**DEPARTAMENT DE TERRITORI I SOSTENIBILITAT**  
**Serveis Territorials a Girona**  
**Oficina Territorial d'Acció i Avaluació Ambiental de Girona**

*Assumpte: Consulta prèvia sobre la viabilitat de l'emplaçament del projecte de parc eòlic Cronos (20 MW) als termes municipals de la Jonquera, Capmany i Agullana (Alt Empordà).*

Imatge 2: Extracte de la pàgina 5 del document "Avantprojecte PE Cronos".

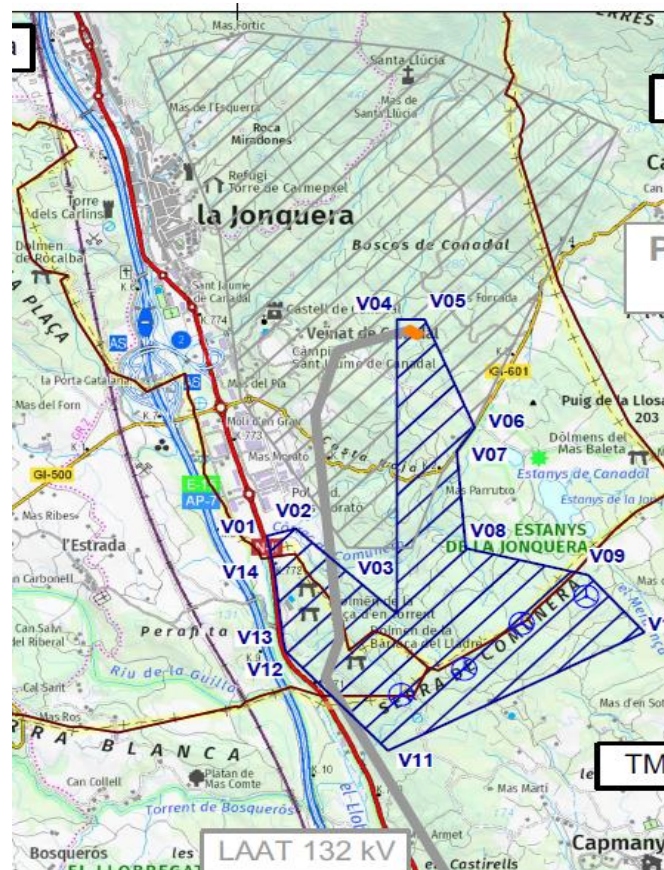
en tramitació. Malgrat reconèixer que tot el projecte era un clúster (i per tant una certa interdependència) és sospitós que el parc eòlic Galatea preveïés la construcció d'una subestació transformadora que no donava connexió a cap parc existent (Imatge 2). De fet a l'Imatge 3 es veu clarament la relació entre els dos projectes atès que Cronos va a buscar la connexió a l'àmbit del de Galatea, arribant-se a projectar per sobre del àmbit d'aquest últim parc. Això ens duu a preguntar-nos com es connectarien Cronos i Terrades a la SET de Figueres si Galatea no hagués tirat endavant. La resposta és fàcil, s'hagués reformulat el projecte per incloure la línia d'evacuació de Galatea dins del projecte Cronos i/o Terrades, continuant llavors amb aquesta interrelació.

La interconnexió del PE Cronos es farà a través de la subestació elèctrica de transformació Galatea, que forma part de l'expedient del PE Galatea, i des d'allà a través de la línia de 132 kV prevista per al parc eòlic de Galatea.

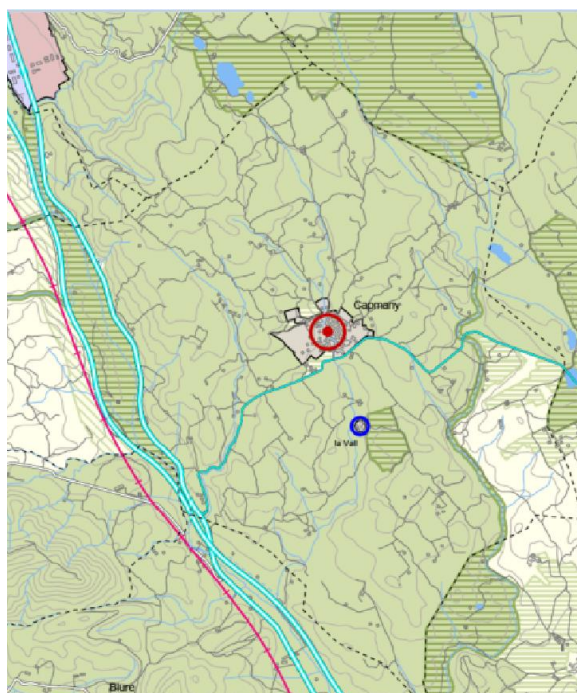
Ha de tenir-se en compte que a tots els efectes de les autoritzacions, com ho és des de la perspectiva d'avaluació ambiental, han de contemplar el conjunt de tots els projectes, no cadascun d'ells per separat, ja que tots ells són contigus i comparteixen elements. Aquesta premissa permet considerar que ha existit un fraccionament intencionat i dolós del projecte inicial, creant projectes fragmentats i contigus per a aprofitar la simplificació administrativa autonòmica i reduir els terminis en la tramitació. Com a projecte únic de 99 MW, la tramitació hauria de fer-se d'acord al Real Decreto 1955/2000, pel qual es regulen les activitats de transport, distribució, comercialització, subministrament i procediments d'autorització d'instal·lacions d'energia elèctrica.

Imatge 5: Ubicació dels molins del projecte Galatea, Cronos i Bosqueros respecte l'EIN Estany de la Jonquera. Font: Visor ambiental de les energies renovables.

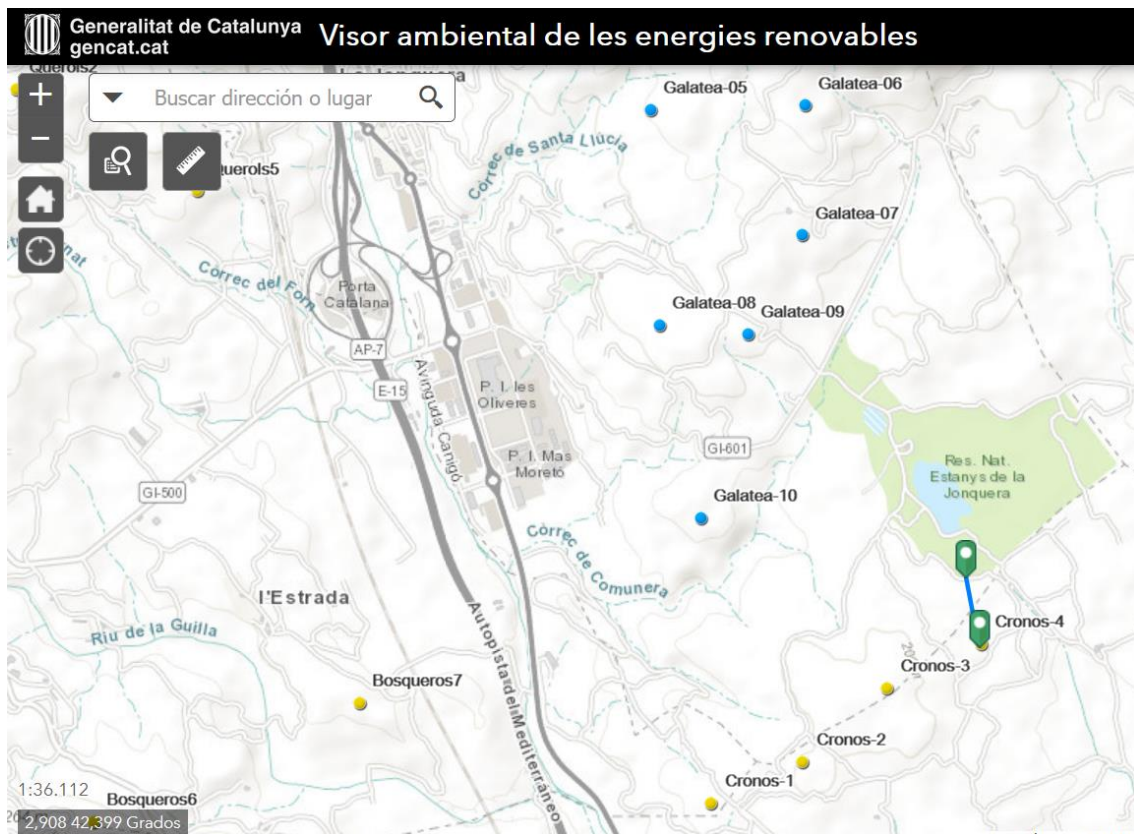
S'hi ha de sumar a tot això el fet que el projecte es situa molt proper al EIN Estanys de la Jonquera i la seva Reserva de Natural de Fauna Salvatge. Aquesta zona és utilitzada per diverses espècies d'aus (mirar Annex) per reposar i alimentar-se quan la tramuntana és molt forta i no poden sobrepassar el massís de l'Albera en el seu viatge cap a Europa. La proposta d'ubicació d'un aerogenerador a uns 300 metres d'aquest espai, tot i trobar-se fora de l'àrea protegida, pot tenir un efecte desastrós sobre aquest. Ja sigui per col·lisions amb els molins com per la creació d'una àrea morta al voltant dels molins implicant que aquestes espècies abandonin l'àrea protegida i per tant suposant una afectació directe sobre la biodiversitat de la zona. A aquest fet s'hi ha de sumar que al projecte Galatea ja es preveu la construcció de molins prop d'aquest espai (Imatge 5), pel que es podria donar la situació que perdés la seva funció ecològica (zona de repòs quan la tramuntana bufa fort i també zona d'aliment i cria) i obligar a les espècies que a dia d'avui l'utilitzen a buscar ubicacions menys favorables, tot i que s'ha d'esmentar que aquest àrea és única a la zona. Cal recordar també que, com queda recollit a la documentació aportada, hi ha una alta biodiversitat de quiròpters a la zona i que aquest grup animal és, juntament amb les aus, uns dels més afectats per la presència de molins. Algunes d'aquestes espècies presents són migradores, pel que, a part de l'afectació sobre la població resident també podria haver-hi una afectació sobre els individus durant la seva migració.

De fet, com es veu a la Imatge 5 la zona quedaria rodejada pel nord, sud i oest per diversos aerogeneradors. Aquest punt és important avaluar-ho atès que és molt possible que la zona perdés gran part de la diversitat ornitològica de la que gaudeix a dia d'avui. És per això que al nostre criteri aquest projecte com el de Galatea haurien de ser desestimats automàticament per incompatibilitat amb el decret llei 16/2019 i l'objectiu de la Generalitat recollit en diverses lleis i tractats internacionals d'evitar la pèrdua de biodiversitat.

Imatge 6: Risc d'incendis per comarques. L'Alt Empordà està considerat com a Molt Alt.

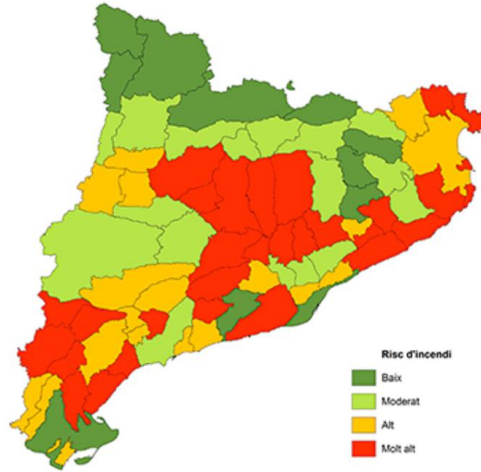
Aquesta afirmació és corroborada per la cartografia de la Generalitat de Catalunya sobre mapa de superfícies afectades per incendis forestals (incendis ocorreguts entre 1986 i 2019) que representa el conjunt d'informació de superfícies afectades per incendis forestals i conté la delimitació de les superfícies afectades per incendis forestals, considerats amb fort impacte ambiental. Com es pot veure, és una zona molt sensible i amb un alt risc d'incendis (Imatge 6) on cada poques dècades hi ocorre un gran incendi com els del 1986 i 2012.

Imatge 7: Extensió de l'incendi de 1986, afectant clarament tot al zona de la Serra Comuna i l'actual ubicació del projecte Galatea.

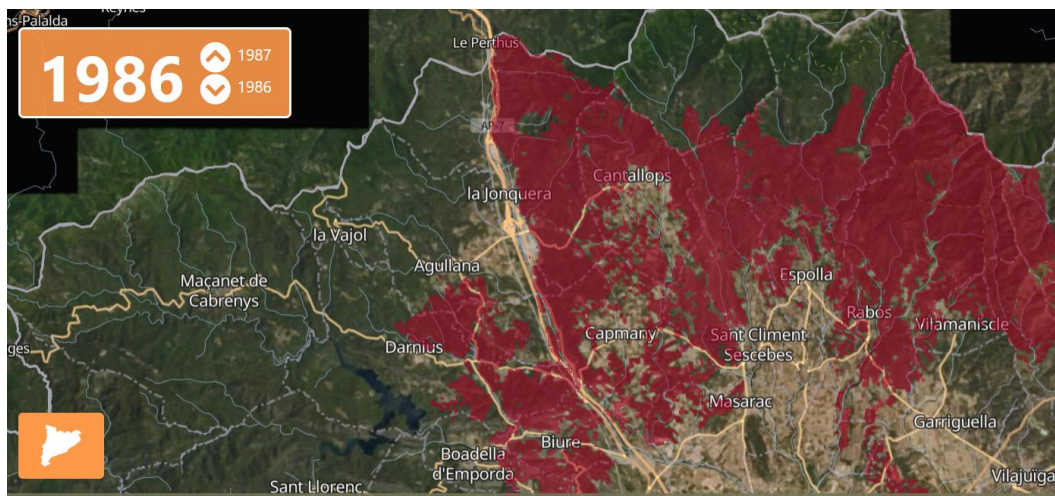
En les Imatges 7 i 8 es pot veure l'extensió dels incendis que han afectat la zona i la dinàmica de la seva extensió pel territori. Com es pot veure la ubicació proposada està al 100% afectada pels dos grans incendis i a més la seva distribució sol ser des de la Serra de l'Albera cap al sud, resseguint l'eix N-S i la direcció de la Tramuntana.

Imatge 8: Extensió de l'incendi de 2012, afectant clarament tot al zona de la Serra Comunera i l'actual ubicació del projecte Galatea. Es veu un clar avançament en l'eix N-S i arribant també a la proposta d'ubicació del projecte Terrades.

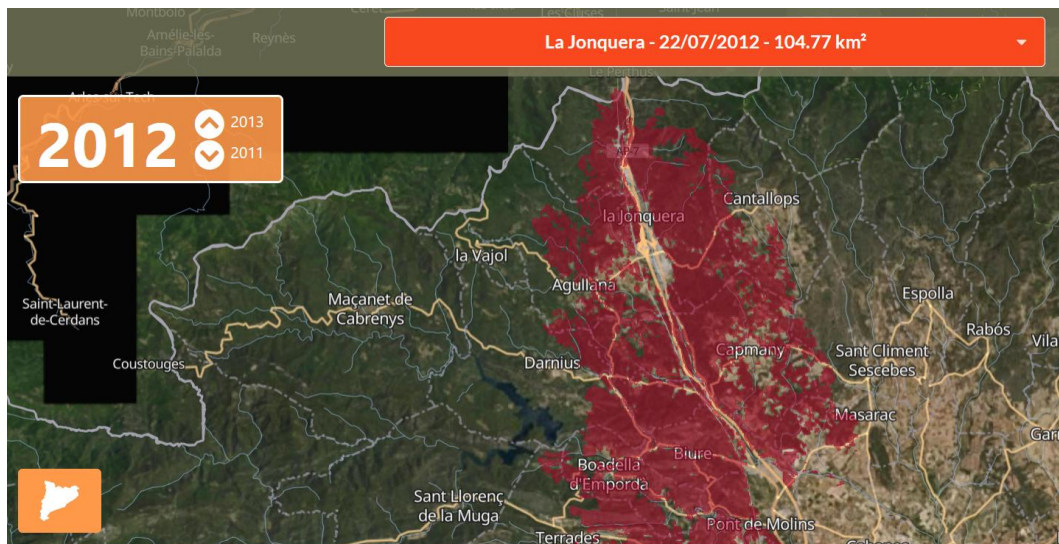
Per tant no només el projecte Cronos es podria veure afectat per un futur incendi de gran dimensió, sinó que tant Galatea com Terrades també ho podrien fer. S'ha d'esmentar que quan els incendis agafen dimensions molt grans el mitjà més efectiu per extingir-los és l'ús de mitjans aeris. S'ha de valorar com la presència de 19 molins de 200m d'alçada a una zona amb alt risc d'incendis i una certa recurrència a patir grans incendis forestals pot entorpir o posar en perill les maniobres d'extinció pels mitjans aeris o inclús com pot ajudar a la propagació/inici del foc per mitjà de l'incendi del propi aerogenerador o les línies elèctriques vinculades.
